DRP.0611-18/25/6/RK

Dotyczy: Postępowania o udzielenie zamówienia publicznego pn.: „ Wykonanie, dostawa, montaż i uruchomienie wystawy stałej dla Muzeum Powstania Wielkopolskiego 1918-1919” – postępowanie numer FA.261-6/2025.

Seria pytań nr 25 z dnia 21.11.2025

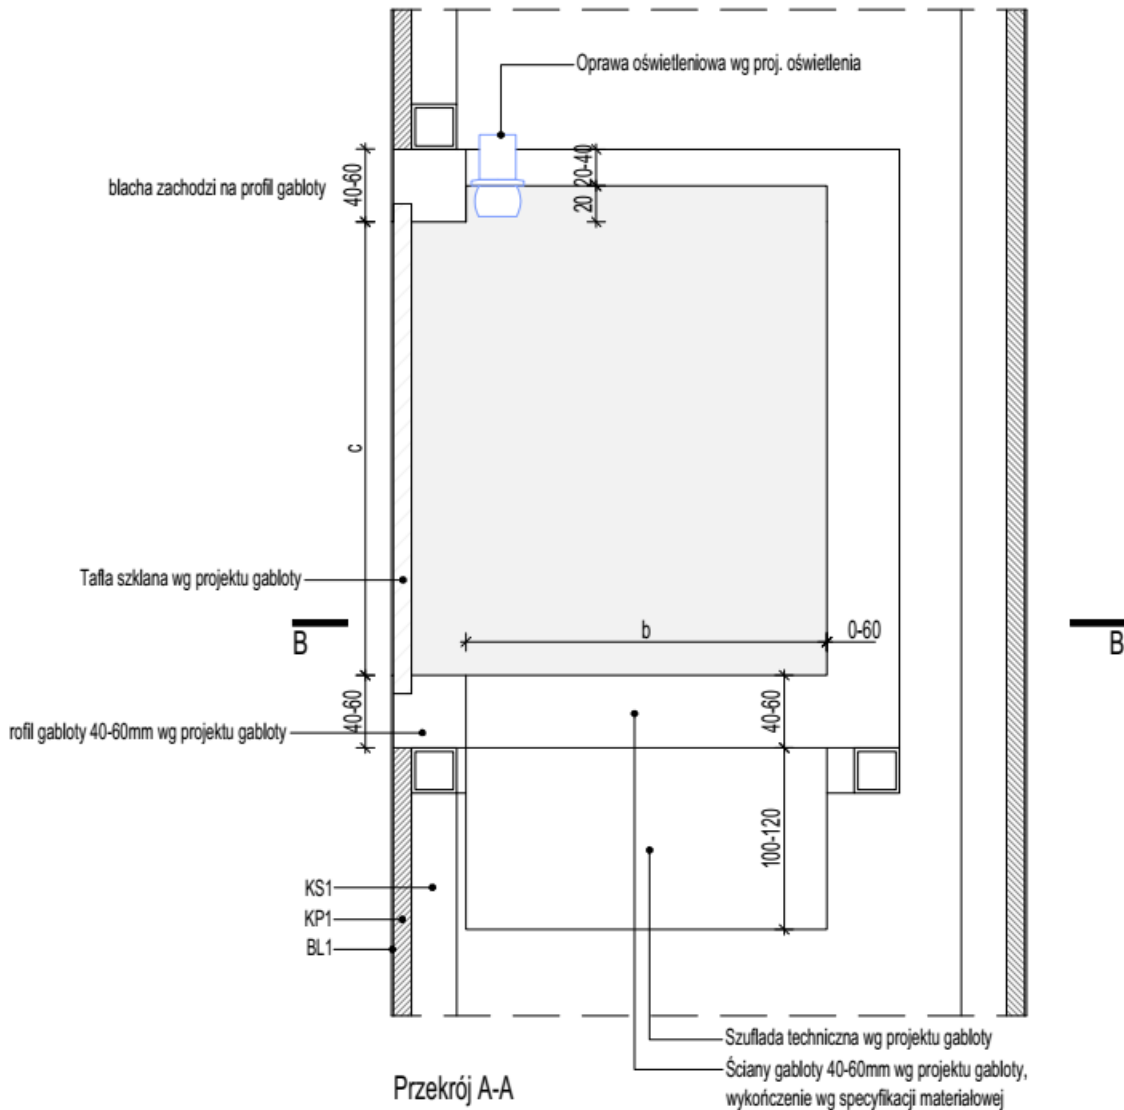
W związku z obowiązkiem przygotowania próbki gabloty oraz kryterium oceny nr 3, dotyczącym „łatwego i intuicyjnego sposobu otwierania gabloty z zastosowaniem systemu jednego klucza i zamka patentowego (...) oraz niewidocznych dla zwiedzającego zabezpieczeń antysabotażowych”, uprzejmie prosimy o doprecyzowanie, w jaki sposób Zamawiający przewiduje zapewnienie dostępu do wnętrza gabloty.

Dokumentacja projektowa w obecnym kształcie nie precyzuje ani lokalizacji elementu umożliwiającego dostęp serwisowy, ani sposobu jego otwierania, zawierając w tym zakresie znaczące braki. Aby przygotowana próbka mogła zostać wykonana zgodnie z Państwa oczekiwaniami oraz podlegać rzetelnej ocenie w ramach przyjętych kryteriów, prosimy o wskazanie wymaganego lub akceptowalnego rozwiązania dotyczącego:

- lokalizacji punktu dostępu do wnętrza gabloty,
- sposobu jego otwierania i zamykania,

Doprecyzowanie powyższych informacji pozwoli na wykonanie próbki gabloty w sposób zgodny z założeniami projektowymi i wymaganiami Zamawiającego.

Odpowiedź: Celem dostarczenia próbki w postaci mockupu gabloty i dokumentacji warsztatowej gabloty jest ocena umiejętności Wykonawcy w przygotowaniu gablot w oparciu o założenia projektu gabloty wskazanej w SWZ oraz posługiwaniu się dokumentacją projektową i odczytywaniu jej treści. Zamawiający w oparciu o przedłożoną gablotę z propozycjami rozwiązań i dokumentację warsztatową dokonuje oceny zgodnie z opisanymi kryteriami.
